АНКЕТА
визначення доступності будівель і приміщень
з урахуванням потреб осіб з інвалідністю та інших
маломобільних груп населення (МГН)

Дата проведення аудиту доступності (обстеження): 25.09.2018 р.

Дошкільний навчальний заклад загального розвитку «Калинка»

Адреса: 19700 м. Золотоноша, Черкаська область, вул. Соборна 40.

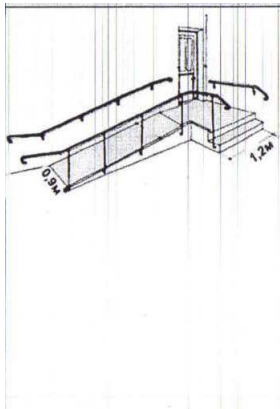
3.	Відсутність перешкод на шляхах руху по прилеглий території: 3.1. Відстань до горизонтальних конструкцій або гілок рослин, над шляхами руху становить min 2,1м. 3.2. Відстань від поверхні доріжки до виступаючих над нею конструкцій, або гілок рослин, становить не більше max 0,7 м. 3.3. Конструкції, або гілки рослин, не виступають на				+	+

шляхи руху більше ніж на max 0, 1 м. <i>Примітки:</i> _____				+	+		
--	--	--	--	--	---	---	--	--
